## 改善箇所説明図

農業用薬剤散布車の排気管において、排気管の取り回しが不適切なため、エンジンからの振動を繰り返し受け続けると、排気管の取付けステーや排気管とマフラーの溶接部に亀裂が生じることがある。そのため、そのままの状態で使用を続けると、亀裂部位が破損し、最悪の場合、走行中、排気管又はマフラーが脱落するおそれがある。

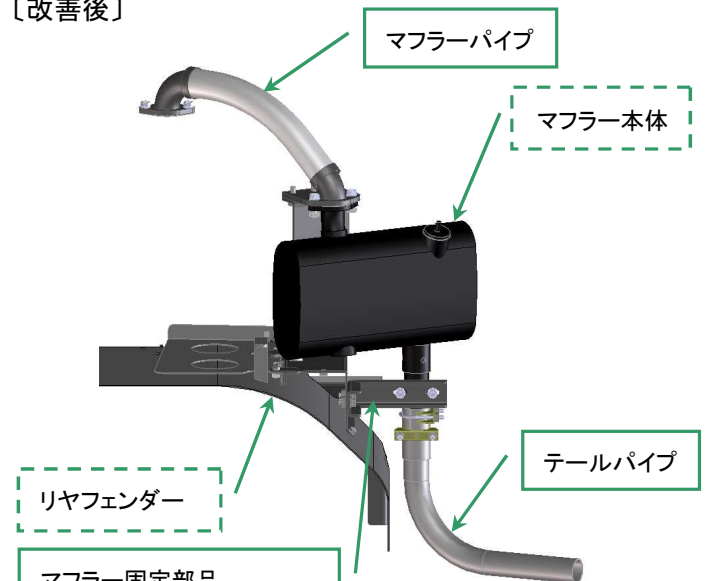
〔改善前〕

マフラー固定部品

- ・ マフラーブラケット
- ・ マフラーステー
- ・ Uボルト

〔改善後〕

マフラー固定部品

- ・ マフラーステー
- ・ マフラーベース
- ・ 排気パイプステー
- ・ Uボルト
- ・ クランプ(2個)
- ・ フェンダー補強上
- ・ フェンダー補強下
- ・ フェンダーリブ

### 改善措置の内容

全車両点検し、排気管、マフラーに損傷がない場合は、排気管の取り回しを変更する。また、排気管、マフラーに損傷がある場合は、排気管、マフラーを新品に交換した上で、排気管の取り回しを変更する。
